Δ11	ΕΝΤΥΠΟ ΑΠΟΨΕΩΝ ΕΝΔΙΑΦΕΡΟΜΕΝΟΥ ΚΟΙΝΟΥ ΕΠΙ ΤΗΣ ΜΕΛΕΤΗΣ ΠΕΡΙΒΑΛΛΟΝΤΙΚΩΝ ΕΠΙΠΤΩΣΕΩΝ ΕΡΓΟΥ Ή ΔΡΑΣΤΗΡΙΟΤΗΤΑΣ ΚΑΤΗΓΟΡΙΑΣ Α ΓΙΑ ΤΗ ΔΙΑΔΙΚΑΣΙΑ ΔΗΜΟΣΙΑΣ ΔΙΑΒΟΥΛΕΥΣΗΣ
------------	---

Μικρός υδροηλεκτρικός σταθμός ισχύος 0,90 MW στον ποταμό Νέδα της Τ.Κ. Νέδας, Δ.Ε. Είρας Δήμου Οιχαλίας της Περιφερειακής Ενότητας Μεσσηνίας

Εικόνα 4: ΜΠΕ. ΠΑΡΑΡΤΗΜΑ Α ΤΕΥΧΟΣ ΣΥΜΒΑΤΟΤΗΤΑΣ

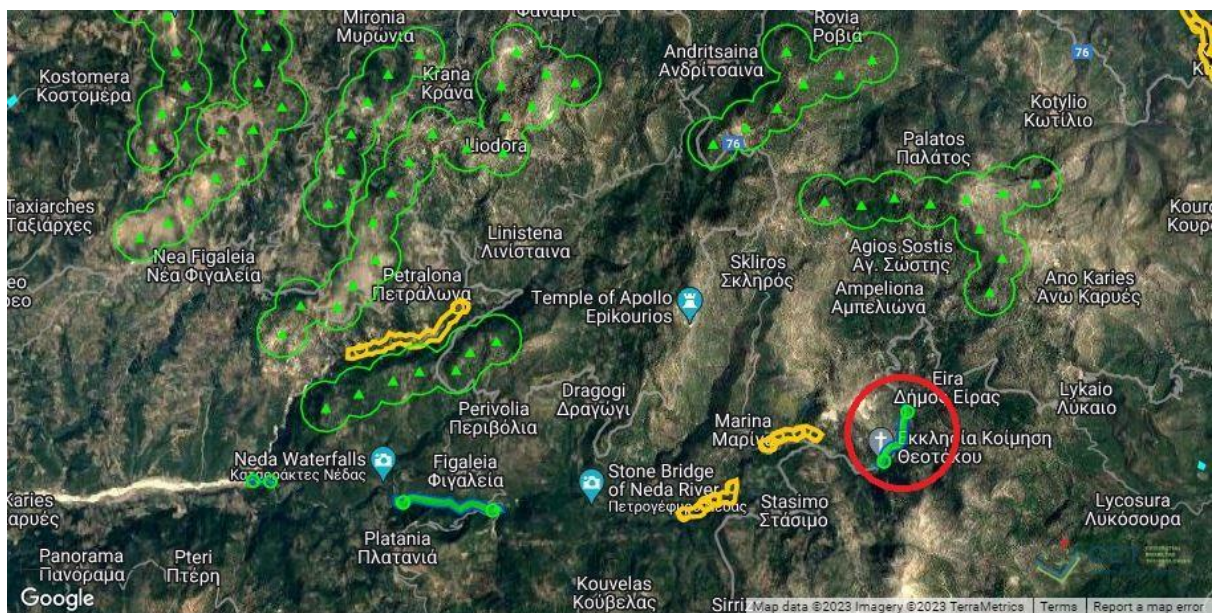
1. Η αδειοδοτική διαδικασία του έργου πρέπει να διακοπεί άμεσα καθώς **το ποτάμιο ΥΣ που αφορά στο έργο είναι το υπ' αριθ. GR0132R001500022N (ΝΕΔΑ Π. 3) (ΜΠΕ, σελ. 36, 113, 117), το οποίο -σύμφωνα με την [1η ΑΝΑΘΕΩΡΗΣΗ ΣΧΕΔΙΟΥ ΔΙΑΧΕΙΡΙΣΗΣ των Λεκανών Απορροής Ποταμών του Υδατικού Διαμερίσματος Δυτικής Πελοποννήσου \(ΕΛ 01\), Επικαιροποίηση Μητρώου Προστατευόμενων Περιοχών](#), σελ. 28, 52, εντάσσεται στο μητρώο ως Περιοχή Αναψυχής Εσωτερικών Υδάτων (Υδατα Αναψυχής) (με α/α 31 στον Πίνακα 4-2. Προστατευόμενες περιοχές υδατικού διαμερίσματος Δυτικής Πελοποννήσου (ΥΔ 01)).**

Σύμφωνα με Βασικό Μέτρο Μ01Β0901 της εγκεκριμένης [1η Αναθεώρησης του Σχεδίου Διαχείρισης Λεκανών Απορροής Ποταμών του ΥΔ Δυτικής Πελοποννήσου \(ΕΛ01\) \(ΦΕΚ Β 4678/29.12.2017\)](#), μέχρι τη θεσμοθέτηση των απαραίτητων κανονιστικών διατάξεων, οι οποίες θα περιέχουν τα βασικά κριτήρια προσδιορισμού των **υδάτων αναψυχής** του άρθρου 6 της Οδηγίας 2000/60/ΕΚ στα εσωτερικά ύδατα και θα καθορίζουν τους όρους, τους περιορισμούς και τις προϋποθέσεις για την ανάπτυξη έργων και δραστηριοτήτων σε εκείνα, η Δ/ση Υδάτων μπορεί να επιτρέπει την εγκατάσταση έργων υδροληψίας και ΜΥΗΕ στις περιοχές αυτές, εφόσον τεκμηριωθεί ότι δεν επηρεάζεται η κατάσταση του υδατικού συστήματος, σύμφωνα με τα προβλεπόμενα στο άρθρο 4 της Οδηγίας 2000/60/ΕΚ και συναξιολογηθεί η σκοπιμότητα του έργου σε σχέση με τις υφιστάμενες ή/και προγραμματιζόμενες δραστηριότητες αναψυχής. **Η εγκατάσταση νέων Μικρών Υδροηλεκτρικών Έργων και λοιπών έργων υδροληψίας που δεν υφίσταται η ανωτέρω τεκμηρίωση αναστέλλεται προσωρινά. Η ΜΠΕ του έργου αναφέρει ψευδώς και παραπλανητικά ότι το εν λόγω ΥΣ δεν κατατάσσεται στα ύδατα αναψυχής (ΜΠΕ, σελ. 120, ΠΑΡΑΡΤΗΜΑ Α ΤΕΥΧΟΣ ΣΥΜΒΑΤΟΤΗΤΑΣ, σελ. 8) και πρέπει να απορριφθεί συνολικά.**
